Modification n°2 du Plan Local d'Urbanisme Intercommunal

Dossier d'enquête publique
VOLUME 1
Notice de présentation

Mai 2022

Orientation d'aménagement « Arnac » avant modification n°2

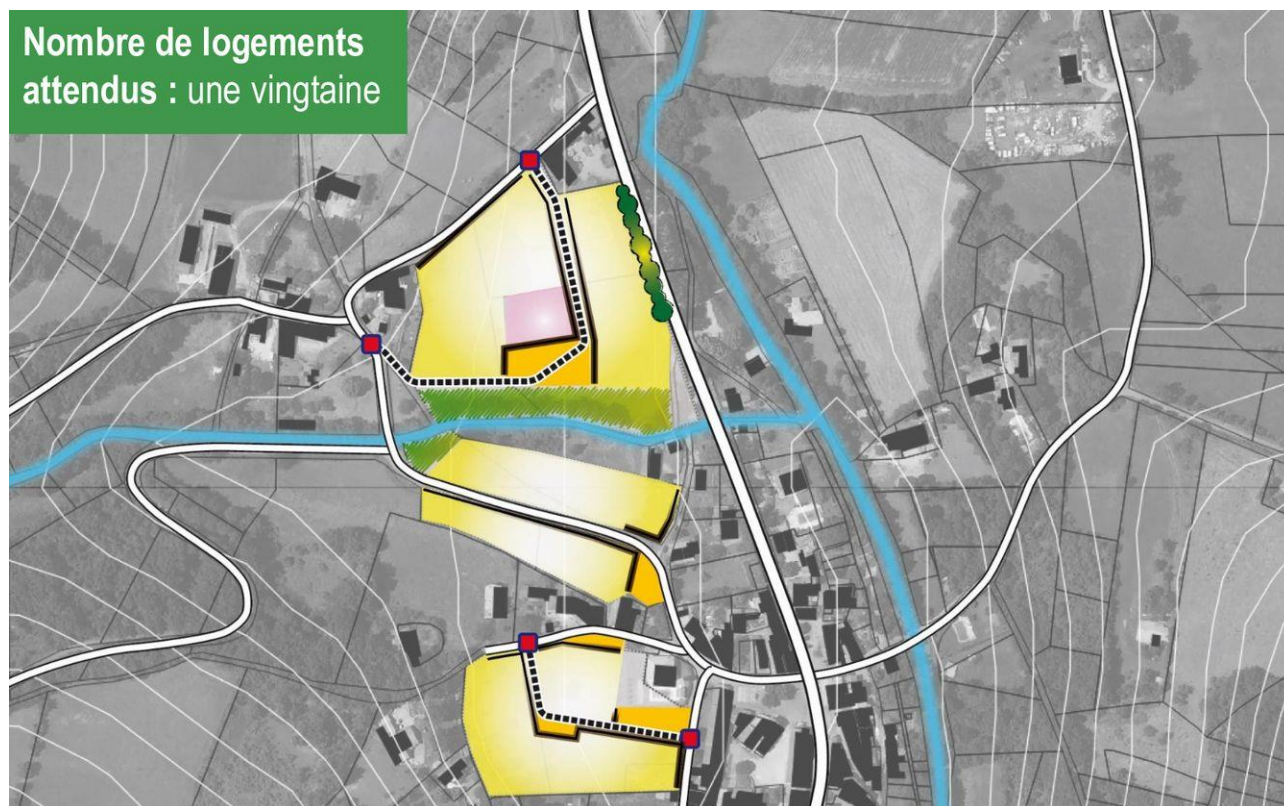
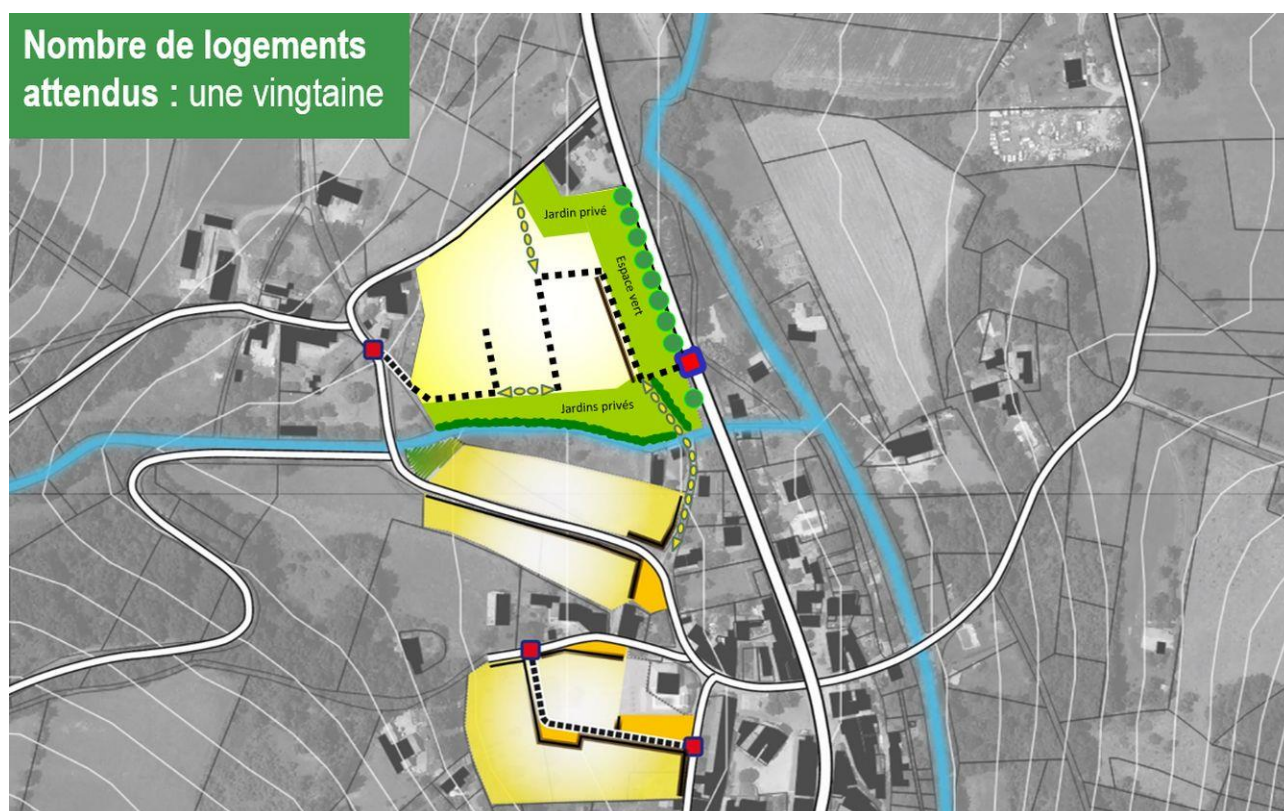
L'orientation d'aménagement et de programmation qui s'applique sur ces trois parcelles apparaît inadaptée pour plusieurs raisons :

- elle ne tient pas compte de la pente orientée ouest-est, alors que le schéma d'aménagement est conçu selon un plan orienté nord-sud, en appui sur le ruisseau de la Nauque ;
- les accès sont prévus être réalisés sur des voiries au gabarit trop réduit ;
- la desserte interne ne favorise pas l'utilisation optimale du foncier.

En conséquence, l'orientation d'aménagement et de programmation « Arnac » est modifiée pour mieux tenir compte des spécificités de ce site.

Orientation d'aménagement « Arnac » après modification n°2

Zonage avant modification n°2

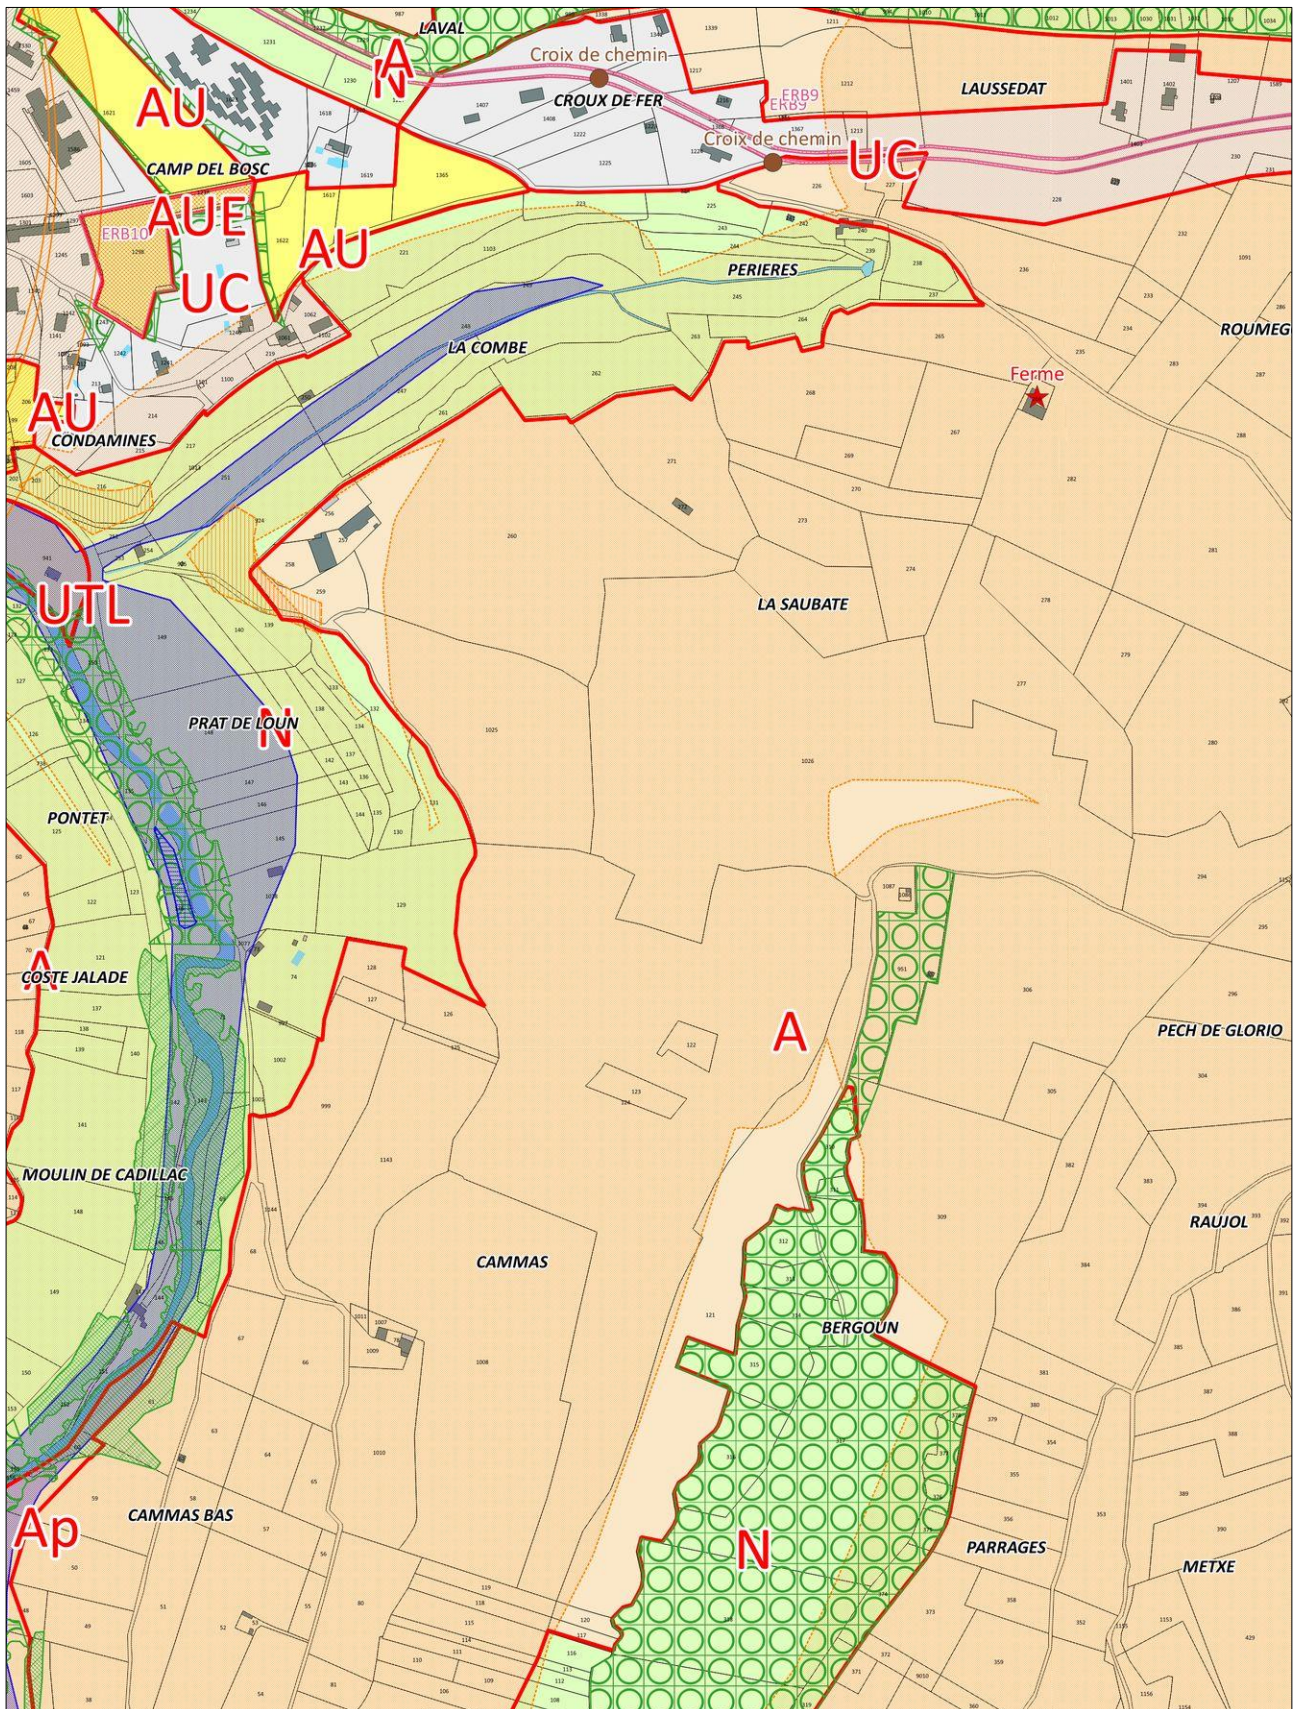
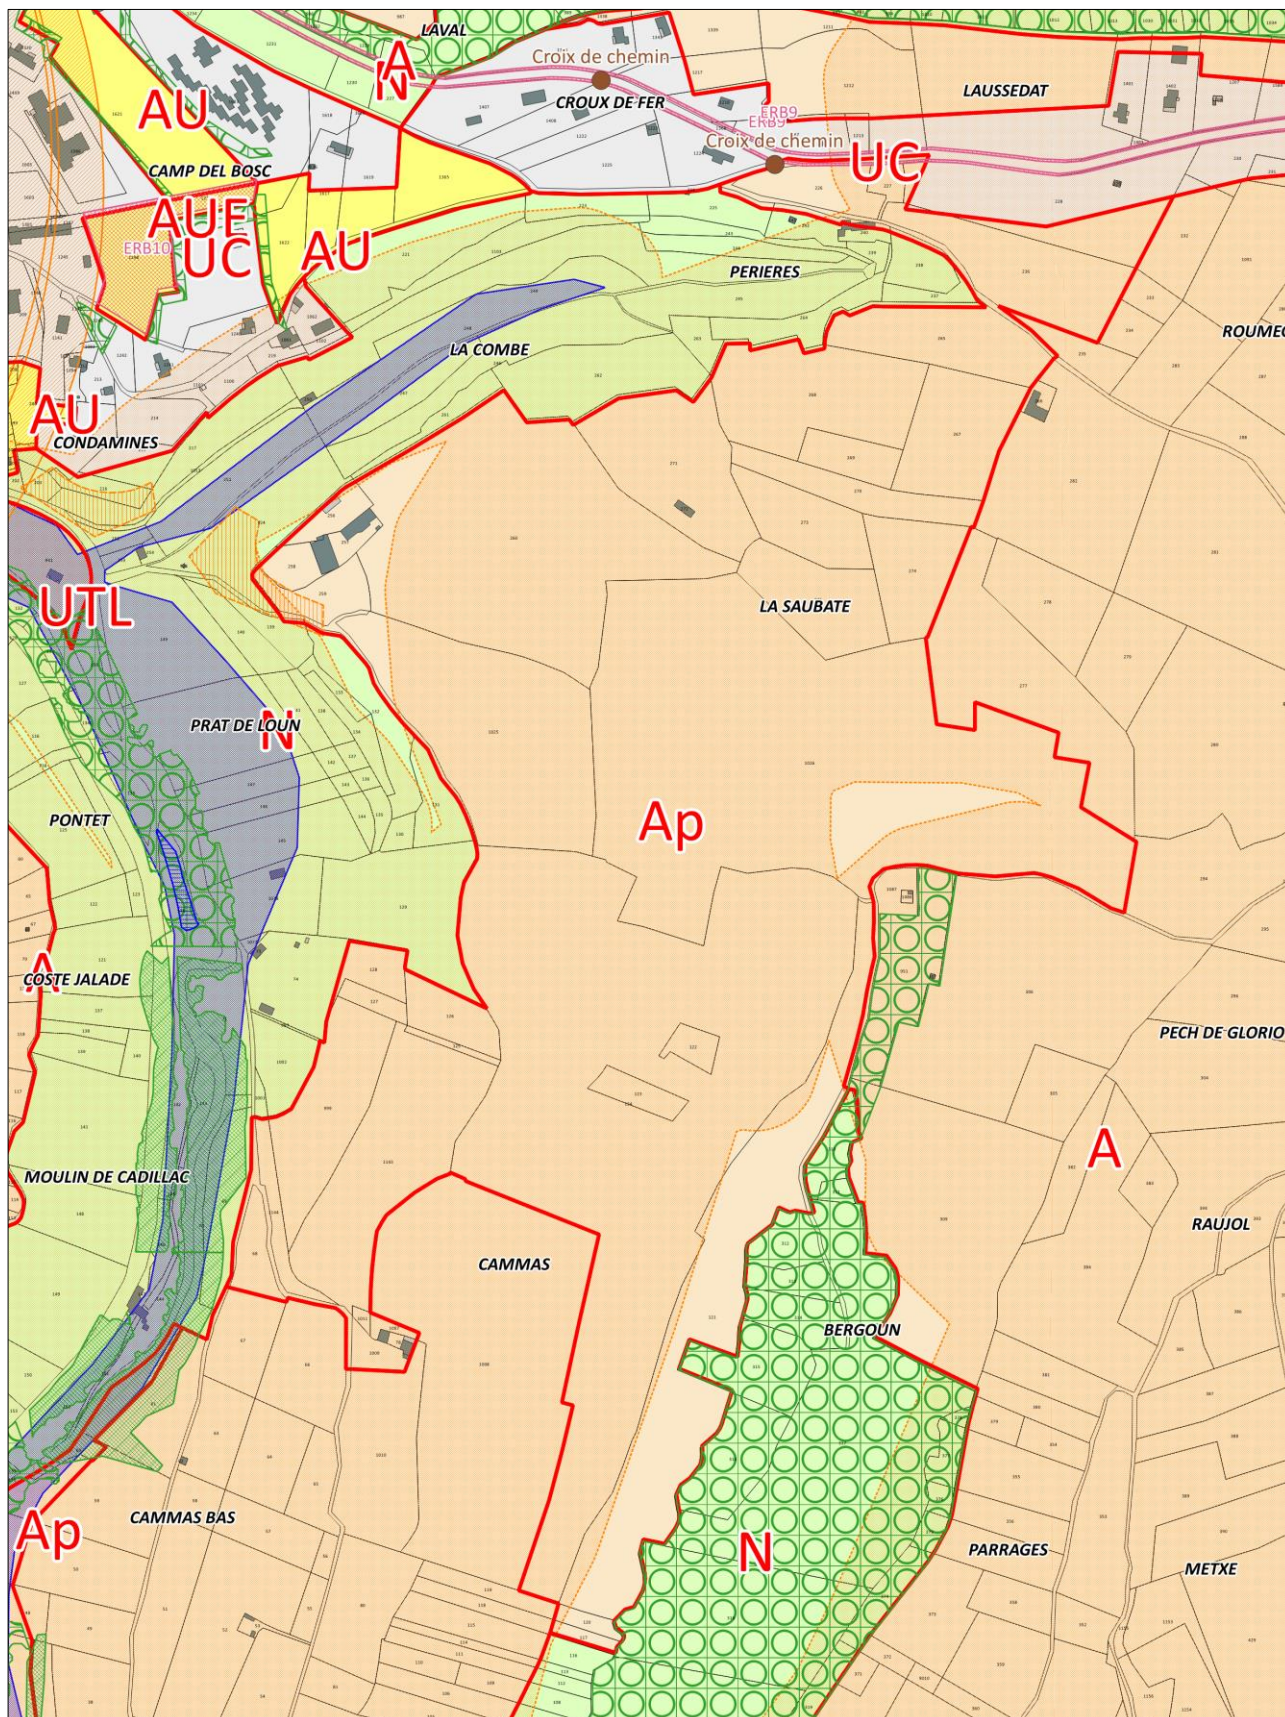
Dans le cadre de l'étude préalable de définition des périmètres SPR, une visite commune du bourg de Caylus a été organisée le 3 décembre 2020 entre les élus locaux et l'UDAP. Les réflexions menées sur le site ont conclu à la nécessité de préserver de toute construction visuellement impactante le secteur situé à l'ouest du lieu-dit « Pech de Glorio ». Ce versant de la vallée de la Bonnette constitue en effet un arrière-plan paysager qualitatif pour le bourg médiéval de Caylus. Les participants à cette réunion de terrain ont ainsi conclu à la nécessité de création d'une zone Ap (Agricole Protégé) afin d'y éviter l'implantation de bâtiments agricoles.

Zonage après modification n°2

Zonage du PLUi avant modification n°2

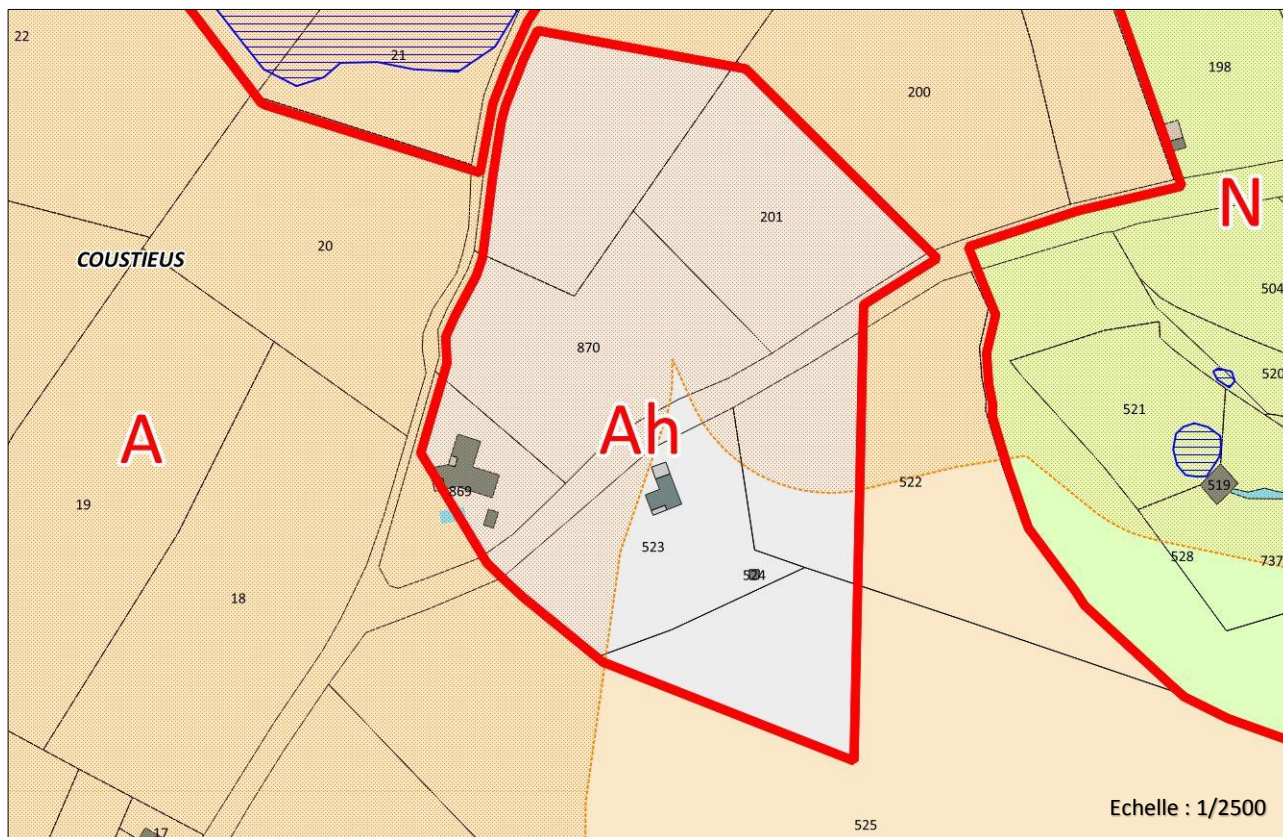
Dans le cadre de l'enquête publique de la modification n°1 du PLUi, ayant eu lieu du 4 novembre au 6 décembre 2019, M. et Mme WALAS ont déposé une observation demandant un transfert de constructibilité entre la zone Agricole (A) et la zone Agricole Habitat (Ah) sur leur propriété au lieu-dit « Ventaujols » sur la commune de Parisot.

La modification n°2 du PLUi engagée le 5 février 2021 reprend donc cet objet afin de le soumettre à l'avis de la CDPENAF prévu ultérieurement dans la procédure.

Zonage du PLUi après modification n°2
